**Avis sur la mise en sécurité des barrages
de Sainte-Cécile-d'Andorge et des Camboux
sur les communes de Sainte-Cécile d'Andorge,
Branoux-les-Taillades et Laval-Pradel (Gard)**

N°Saisine : 2022-010915

N°MRAe : 2023APO149

Avis émis le 21 décembre 2023

Figure n°12 : extrait du zonage du PPRi du Gardon d'Alès

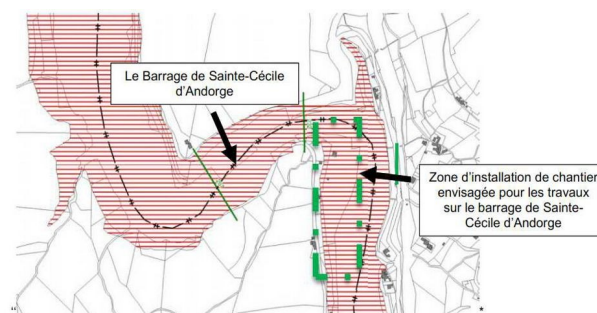
La MRAe observe que l'étude se contente de citer quelques orientations et objectifs des différents documents et de renvoyer aux mesures de réduction et de compensation prévues sans produire d'analyse de la compatibilité du projet avec ces orientations et objectifs. Ainsi, concernant le SDAGE, une analyse de la compatibilité aurait dû expliquer en quoi le projet répond ou contribue aux objectifs fixés et ne risque pas de porter atteinte à ces objectifs ; la conformité à la règle du SAGE, à minima, aurait dû être démontrée ; la contribution du projet aux objectifs du PGRI (et de la SLGRI) en matière de réduction de la vulnérabilité des territoires face aux risques d'inondation aurait dû être développée.

Par ailleurs, s'agissant du respect des prescriptions du PPRi, la MRAe considère que la démonstration du fait que l'implantation de la zone de chantier soit techniquement irréalisable hors zone d'inondation n'a pas été faite (cf. chapitre 3.2).

La MRAe recommande de mieux justifier le choix de l'implantation de la zone de chantier en secteur inondable, au regard notamment des aspects de sécurité.
